協力工場 不良品連絡書

仕様番号	504206-0008	不良内容	リールラベル間違い 正) #2 64,300
品名	0.4 BB CONN H=0.8 ST8 REC FITTING NAIL F	40829TA75数量...	#1 63,500/#2 63,400
金型番号	P6019	40903TA75数量...	#1 63,500/#2 63,400
ロットNo	めっきロット: 40829TA75#1,#2 / 40903TA75#1,#2	カートンラベル	127,800と表示。
連絡受理日	2014/09/09 10:53:40		
対象数量	255,600

504206-0008 現品票数量間違い報告

不具合現品票

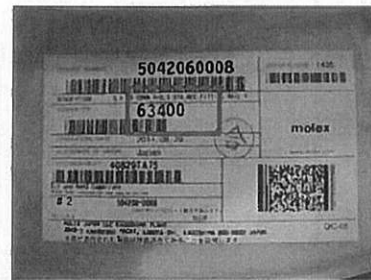
貴社より日本モレックス合同会社鹿児島イースト工場様で 504206-0008 品の現品票数量間違いが発見されたとのことご連絡を頂きました。

ロットNo. 40829TA75-02 数量 63,400 (誤) → 64,300 (正)

ロットNo. 40903TA75-02 数量 63,400 (誤) → 64,300 (正)
